Commission particulière du débat public sur le projet POCL

Contribution au débat public sur le projet POCL

Vous avez versé début janvier le document "Tous scénarios Accès en Ile-de-France – Variantes en Essonne" au débat public concernant la future LGV POCL.

Figure 1 - Tracé contenu dans l'étude complémentaire RFF

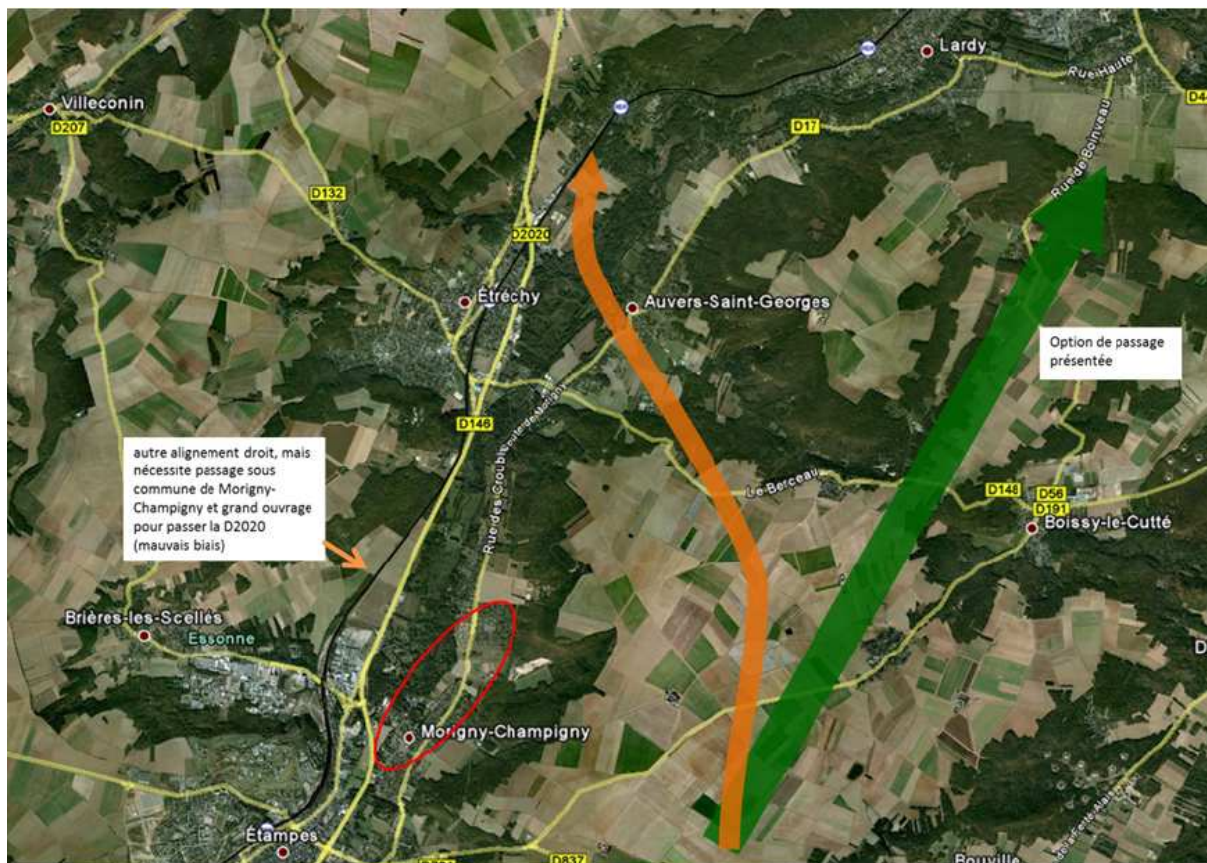
- Le tracé publié (voir figure 1) coupe en deux un village : Auvers Saint Georges. La coupure physique d'un village de 1100 âmes et 450 foyers est difficile à concevoir : Paysage, bruit, perte des repères (plus de sons de cloche de l'église pour les habitants à l'Ouest du tracé), cela représente bien plus que "passer dans le secteur d'Auvers Saint Georges" (dixit l'étude), c'est un enjeu social qui ne figure pas dans cette étude. Les engagements du Grenelle II de l'Environnement, doivent être intégrés. La dégradation de la valeur du patrimoine foncier et locatif est à prendre en compte dans le volet économique. Vous devez d'ailleurs considérer que cette dégradation est d'ores et déjà commencée depuis la publication de cette étude.

Figure 4 - Profil en long constitué sur la base du tracé (vert: TN, bleu : Marais de la Juine, rouge : Voie LGV estimée)

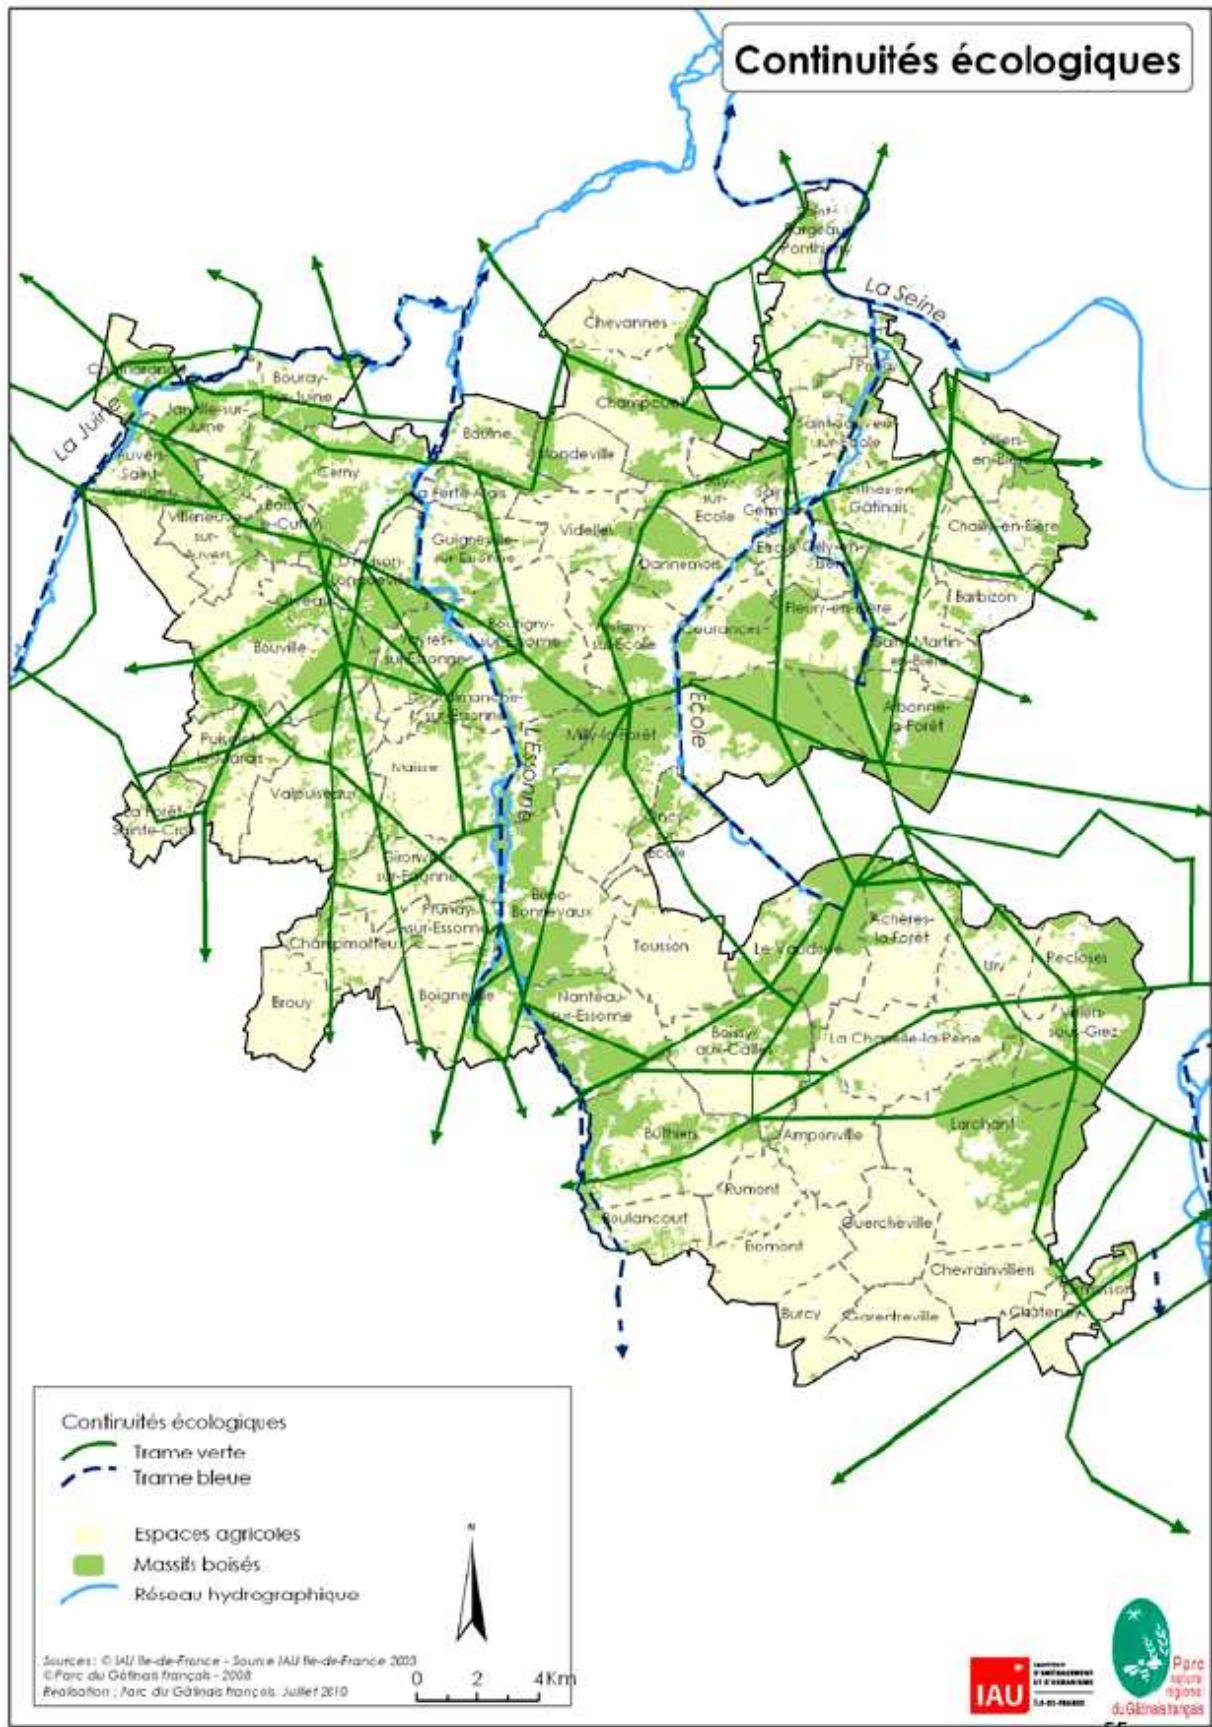
- Techniquement le tracé proposé ne semble pas tenir compte de l'altimétrie des lieux, un simple profil en long (voir annexe) établi sur la base de ce tracé montre que :

- Le respect d'une déclivité de LGV à 2,5 % oblige à commencer la pente juste après le franchissement de la Juine obligeant une traversée de village avec un remblai de 7 m au dessus du terrain naturel, puis 17 m (Plate-forme de 14 m + Talus 1/2 = emprise d'environ 100 m) avant d'attaquer le plateau, qui culmine à 150 m d'altitude moyenne.

- Si le remblai est remplacé par un viaduc de franchissement, vous devez intégrer le coût de cet ouvrage dans vos estimations financières, la cubature considérable du

remblai doit l'être également, ce tronçon ne peut être estimé au même coût qu'un passage en plaine.

- La déclivité du profil en long en annexe est de 25 mm/m, les TAGV ne pourront pas atteindre leur vitesse maximale à la montée vers la province et devront ralentir bien avant la descente du plateau vers Paris (la déclivité moyenne maximale admissible au freinage à la vitesse de référence étant de 16 mm/m sur 5200 m), il vous faut en tenir compte dans vos estimations horaires.
- Une étude géologique même sommaire vous aurait montré qu'il faudra passer en déblai ou en tranchée dans des bancs de grès pour rejoindre le plateau (les anciennes carrières sont encore là comme témoin), augmentant là encore le coût des travaux.

Figure 5 - Contribution: Suggestion d'un tracé "Extrême Ouest"

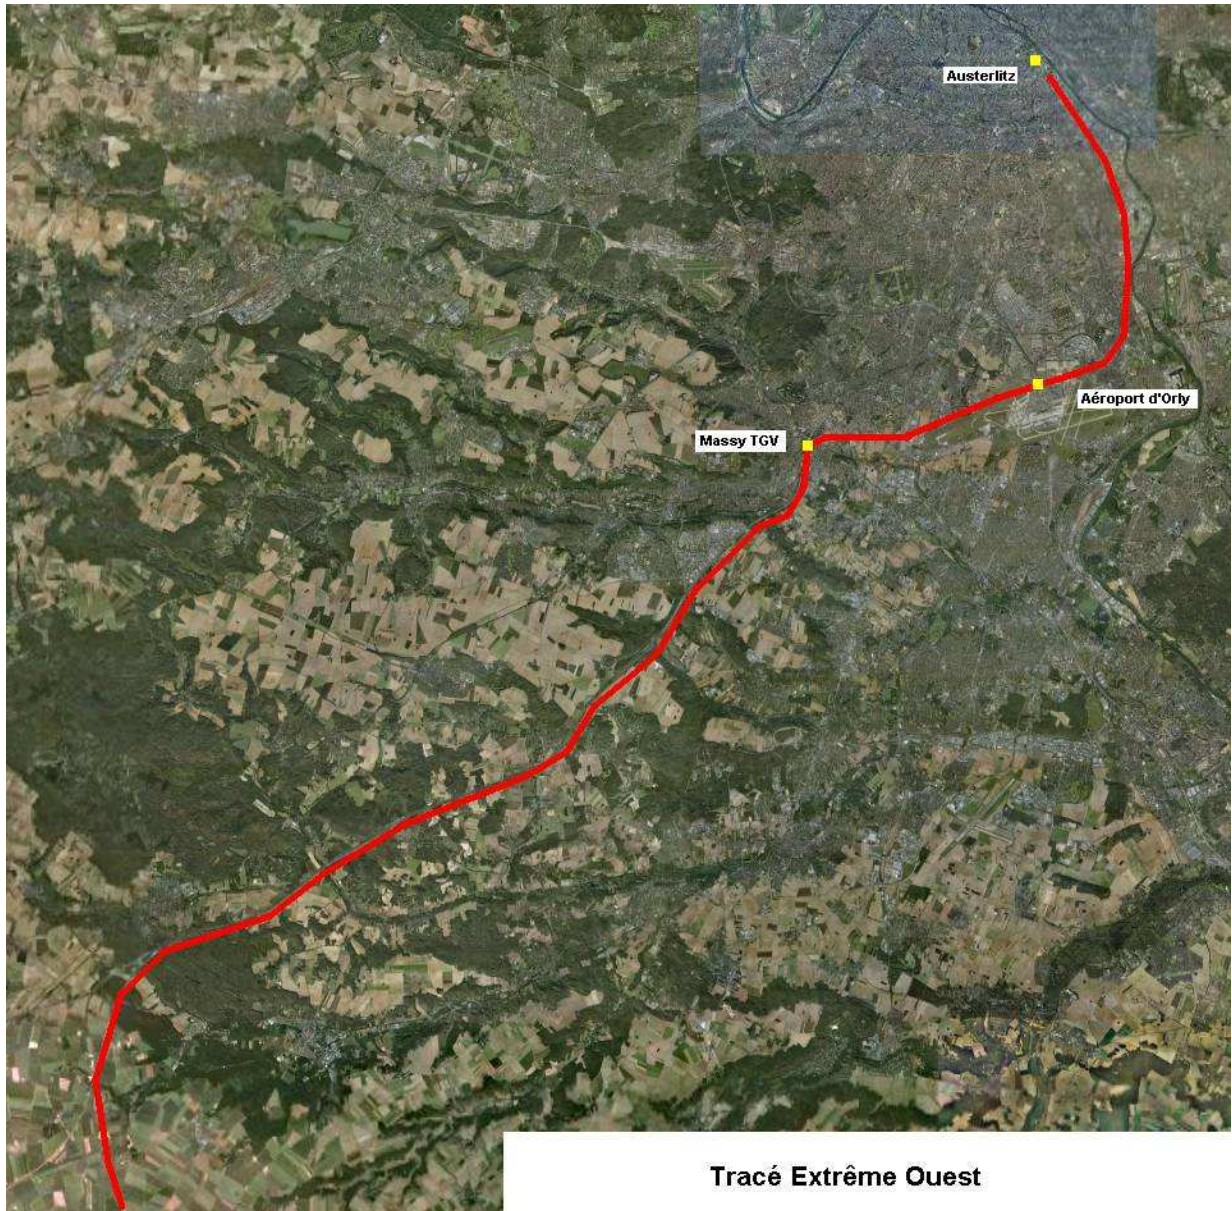
Je m'étonne qu'un tracé "Extrême OUEST" : Austerlitz / Aéroport d'Orly / Gare de Massy TGV puis doublement du jumelage du TGV Atlantique jusqu'à une séparation permettant de rejoindre Orléans en jumelage avec l'A10, n'ait pas été évoqué (voir figure 5 en Annexe). Ce tracé présenterait les avantages suivants :

- Utilisation de la gare TGV de Massy, pôle central sud pour les TAGV, évitant la multiplication de ces pôles.
- Limitation des nuisances écologiques par jumelage avec la LGV Atlantique puis l'A10.
- Le jumelage permet un secours LGVA/POCL sur le tronçon jumelé.
- Ligne traditionnelle Paris-Orléans laissée intacte pour un secours, les TER et le RER C.
- Vitesse maxi TAGV acquise après le départ de Massy-TGV, permettant un gain de temps.
- Desserte d'Orléans sur le parcours POCL et possibilité offerte de départ vers LGV POTL.

Je vous demande d'intégrer cette donnée dans le débat public.
